Gremium: Planungsausschuss
Sitzung am: 19.05.2022

Vorhabenbezogener Bebauungsplan Nr. 8/5

Plangebiet: Bereich zwischen der Straße Deichhaus und der Wahnbachtalstraße, westlich der vorhandenen Tankstelle im Stadtteil Deichhaus

- Behandlung der eingegangenen Stellungnahmen
- Satzungsbeschluss

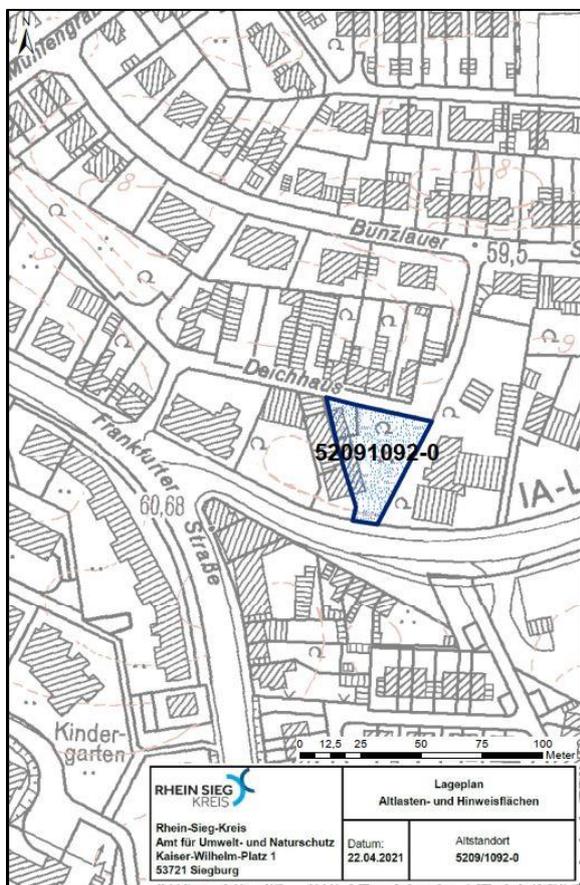
Im Rahmen einer systematischen Erhebung zur Identifizierung von Altstandorten und altlastverdächtigen Flächen für das Stadtgebiet Siegburg, wurde anhand der Recherchen festgestellt, dass dort eine Firma ansässig war, die in der Vergangenheit Rollläden hergestellt hat. Außerdem sollen hier auch lufttechnische Anlagen produziert worden sein. Nähere Informationen zum Umgang mit umweltgefährdenden Stoffen bzw. konkrete Verdachtsmomente auf Vorliegen von Bodenbelastungen liegen dem Rhein-Sieg-Kreis nicht vor. Das ehemalige Betriebsgelände wurde daher nachrichtlich als Altstandort mit der Nr. 5209/1092-0 registriert (siehe Lageplan).

In Zusammenhang mit der geplanten sensibleren Folgenutzung (Wohnbebauung) und dem damit verbundenen Abwägungsprozess für gesunde Wohn- u. Arbeitsverhältnisse wird empfohlen, im ersten Schritt die Aufarbeitung einer Nutzungshistorie um kontaminationsrelevante Betriebsflächen zu ermitteln (z. B. Maschinenstandorte, Tanks u. ä.).

Sollte sich aus den Ergebnissen ein Bodenbelastungsverdacht ableiten lassen, wird angeregt, zur weiteren Erkundung eine orientierende Untersuchung in Anlehnung an § 3, Abs. 3 Bundes-Bodenschutz- u. Altlastenverordnung (BBodSchV) - in enger Abstimmung mit dem Amt für Umwelt- und Naturschutz des Rhein-Sieg-Kreises - fachgutachterlich durchführen zu lassen.

Durch die Vorhabenträger wurde die Firma Geo Consult beratende Ingenieure und Geologen mit einer orientierenden umwelttechnischen Untersuchung auf dem Grundstück Wahnbachtalstraße 4 / Deichhaus 31 in Siegburg Altlastenverdachtsfläche 52091092-0 mit einer Gefährdungsabschätzung beauftragt. Insgesamt wurden dabei 11 Sondierungen bis max. 6 m Tiefe unter Geländeoberkante niedergebracht. In allen Bohrungen wurden teilweise asche-, schlacke- und bauschutthaltige Auffüllungen bis maximal 4,40 m unter Geländeoberkante aufgeschlossen. Es handelt sich gemäß Geo Consult um typische Kriegsschuttablagerungen. Diese wurden in der Nachkriegszeit vermutlich zur Nivellierung des Grundstückes eingebracht. Im Liegenden der Auffüllungen wurden bis zur jeweils erreichten Endteufe Hochflutsand und sandig kiesige Talablagerungen erbohrt. Im natürlich anstehenden Boden in der obersten Bodenschicht wurden Mischproben gemäß LAGA TR Boden untersucht. Geringfügige Veränderungen in der obersten Bodenschicht wurden ebenfalls konstatiert, sodass seitens des Baugrundgutachters empfohlen wird, im Zuge der Bauarbeiten auch den belasteten Oberboden zu beseitigen, da partiell höhere Schadstoffgehalte nicht ausgeschlossen werden können. Hinweise auf die vermeintlich ansässige Firma zur Herstellung von Rollladenkästen wurden nicht vorgefunden. Geo Consult kommt zu dem Ergebnis, dass keine Bedenken gegen eine wohnbauliche Nutzung des Grundstückes bestehen, solange die Auffüllung nicht dauerhaft freigelegt wird. Der größte Teil der Auffüllung wird im Zuge der Baumaßnahme ausgetauscht bzw. überbaut. In den von der Bebauung ausgenommenen Bereichen sind je nach Nutzung jeweils weitere Maßnahmen (oberflächlicher Bodenaustausch, Grabsperre) erforderlich. Wichtig ist, die Unterbrechung des Wirkungsgrades Boden-Mensch im Bereich der Freiflächen. Ein vollständiger Bodenaustausch ist nach gutachterlicher Auffassung nicht angezeigt. Eingriffe in den Untergrund im Zuge der Baumaßnahmen sollten unter fachgutachterlicher Begleitung vorgenommen werden. Die Vorhabenträger werden dies im Zuge der Bauausführung

berücksichtigen und umsetzen. Die Entwurfsunterlagen wurden um diese Erkenntnisse ergänzt.

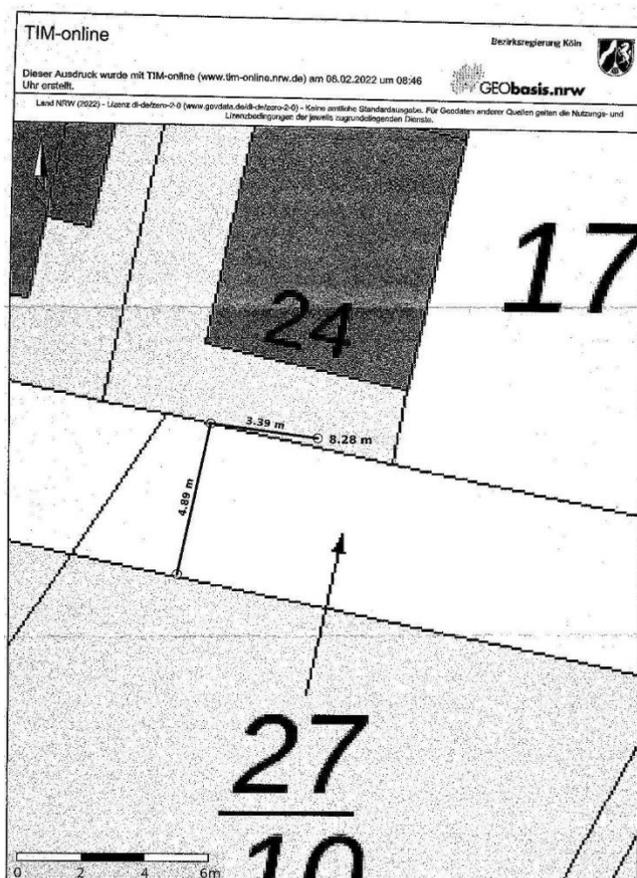
Mit dieser Eingabe möchten wir darauf hinweisen das der Straßenzug u. E. nicht die erforderliche 5,00 m Breite vorweist !

(siehe als Anlage Ausdruck aus TIM online digital). Dies könnte unserer Meinung nach an mehreren Stellen der Fall sein.

Darum halten wir die unsere Bedenken, wie bereits mit unserer Eingabe vom 05.05.2021 geschildert, nach wie vor Aufrecht.

Wir Bitten Sie dieses nochmals zu prüfen und die Ergebnisse mit in Ihre Bewertung einfließen zu lassen.

Auf Nachfrage wurde seitens des Kommunalen Mobilitätsmanagements (KM) der Stadt Siegburg eine Einordnung der verkehrlichen Ist-Situation in der Straße Deichhaus vorgenommen und diese wie folgt bewertet:

Das Plangebiet umfasst den Bereich der Straße Deichhaus nicht. Die Anbindung der Wohnanlage ist jedoch über den Straßenzug Deichhaus vorgesehen. Die katastermäßige Breite des Straßenzuges liegt bei 5,0 m an der schmalsten Stelle bei 4,80 m. Die Straße ist als Sackgasse nur für Anlieger und mit beidseitigem Parkverbot ausgeschildert. Sie weist mit den besagten Breiten, gemäß RAST 06 (Richtlinie für die Anlage von Stadtstraßen 2006) ausreichende Dimensionen auf. Der Begegnungsverkehr PKW/PKW ist gut möglich, der Begegnungsverkehr LKW /PKW, der in diesem Bereich von Deichhaus die Ausnahme darstellt, ist bei langsamer Fahrt möglich.

Die Anregungen des Einwenders wurden hinsichtlich der verkehrsplanerischen Aspekte und ergänzend durch die Abfallwirtschaftsbetriebe überprüft. Die Prüfung hat ergeben, dass eine Änderung der aktuellen Situation nicht erforderlich ist, da der neu hinzukommende Verkehr durch die Wohnanlage der Deichhaus GbR zu keiner erheblichen Belastung der Straße führen würde und der parkraumsuchende Verkehr in der Tiefgarage der Anlage untergebracht wird.
